Prosjektnummer:	87387		
Prosjektnavn:	Nylandsvegen – Ledningsfornying - VA		
Sak- og arkivsnr:			
Sak:	Fellesmøte med innbygger i Nylandsvegen	Sted: Nylandsvegen	Dato: 20.10.2025
Tilhørighet og epost:	Navn:	Til stede	Utsending av referat til
Ca. 20 deltaker.		☐	☐
		☐	☐
		☐	☐
		☐	☐
		☐	☐
Agenda: 1. Gjennomgang av prosjektering av Nylandsvegen til Holsmyrvegen med innbygger

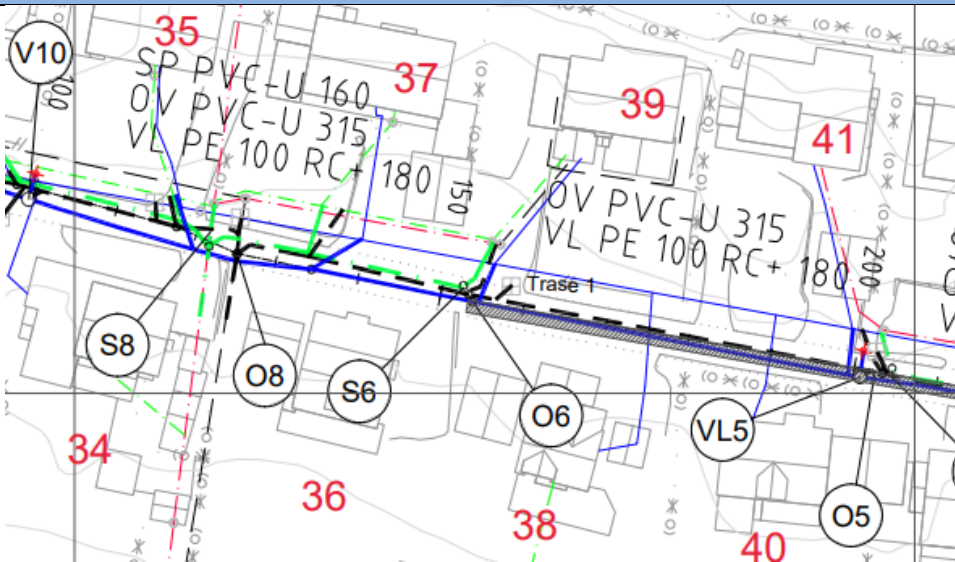
Sak.nr		Ansvarlig	Frist
	VA Nabo: Hvor langt ut blir private stikkledninger skiftet? Blir vannforsyningen koblet ut? Hvorfor blir nytt ledningsanlegg lagt i veien istedenfor på eiendommen, der det er tinglyst fra før? Kommentar (ÅK): Private stikkledninger skiftes ut til utenfor vegareal. Grunneiere må selv bekoste utskifting av sine private stikkledninger inn til husvegg hvis det er nødvendig. Det blir lagt provisorisk vannforsyning i anleggsperioden. Det legges nye stikkledninger for vann og avløp ut fra veikant og tilpasses i hvert tilfelle til stedlig forhold. Grunnen til at det nye ledningsanlegget blir flyttet i veien er for å sikre forsvarlig drift og vedlikehold av samfunnskritisk infrastruktur i framtiden uten inngrep på privat eiendom. Veg og trafikkavvikling Nabo: Yrkesskolevegen er stengt grunnet graving i Borgundvegen. Trafikken ledes via Nylandsvegen. Ønsker at vegene mot Borgundvegen åpnes for å bedre trafikkflyten og redusere belastningen. Hvor skal naboene parkere når det graves forbi eiendommene? Misnøye med snøbrøyting – Nylandsvegen blir ikke brøytet. Kommentar (ÅK): Trafikkavvikling og snøbrøyting må avklares med Milsam. Avklare om det er mulig å parkere ved barnehagen. Kommentar Milsam: Vegen blir brøytet som en vanlig adkomst gate, men det kan være problematisk dersom biler står parkert i vegen. Vi forventer også at resultatet av brøytingen blir bedre når vegen blir tilbakeført i en jevnere utførelse. Strøm og fiber Nabo: Hva skjer med fiberkabler i vegen? Blir internett og strøm koblet ut, og i så fall hvor lenge? Kommentar (ÅK): Eventuelle utkoblinger må avklares med nettselskapene. Avklare også hvor strøm og fiber bør legges Nr. 27–29 ÅK info: Stikkledninger under natursteinsmur. Sluk ved avkjørsel. Naboer: Det samler seg mye overvann i vegkrysset. Sluken i

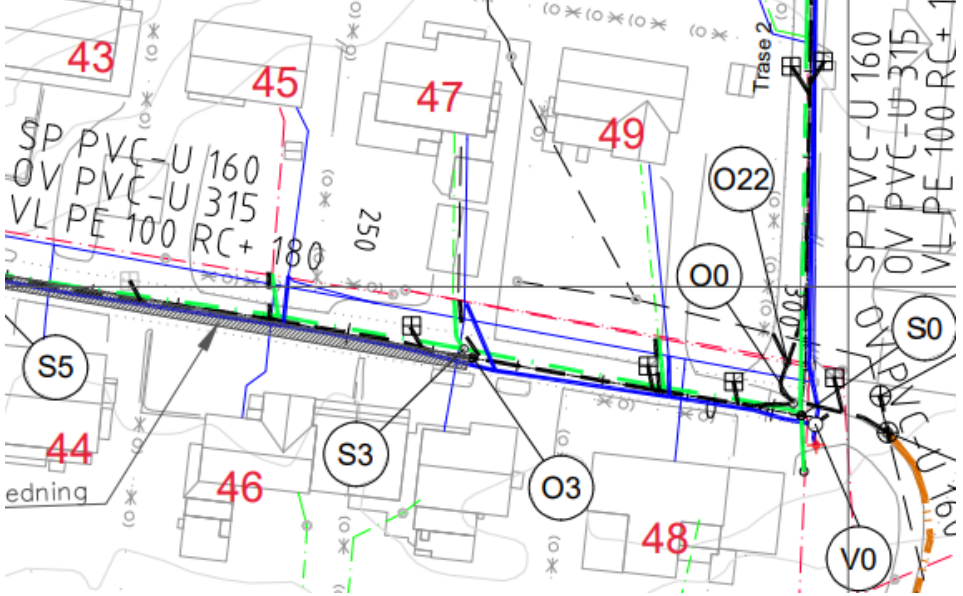
Sak.nr		Ansvarlig	Frist
	Yrkesskolevegen fanger ikke opp vannet, som i stedet renner inn på eiendom nr. 27. Ønsker også at eksisterende fartshump flyttet øst for avkjørsel til nr. 29 og sluk plassert før denne. Spør også om hydranten flyttes. Kommentar (ÅK): Nye SF (sandfang) i vegkryss vil bidra til å løse overvannsproblemet fra Yrkesskolevegen. Fartshump og sluk vurderes i samarbeid med Milsam. Sluk ved avkjørsel vurderes flyttet. Støttemurer skal istandsettes. Plassering hydrant beholdes. Kommentar Milsam: Plassering / etablering av fartshump og plassering av sluk blir vurdert under detaljprosjektering.  Nr. 31–33 ÅK info: Stikkledning under natursteinsmur. Planlagt hydrant ved nr. 33. Nabo: Det står to kommunale kummer på nr. 31. Hva skjer med disse? Kommentar (ÅK): Planlagt tilknytning til nytt anlegg. Mur skal reetableres. Kummer vurderes igjenfylt/fjernet ved tilstelling. Nr. 35–37 ÅK info: Kryssende kommunale hovedledninger mot sør mellom eiendommene. Omkobling ved avkjørsel. Nabo: Hva skjer med postkassestativet? Det er i dårlig stand. Vil kommunen skifte det? Kommentar (ÅK): Postkassestativ skal reetableres. Kommunen dekker kostnadene for nytt stativ.
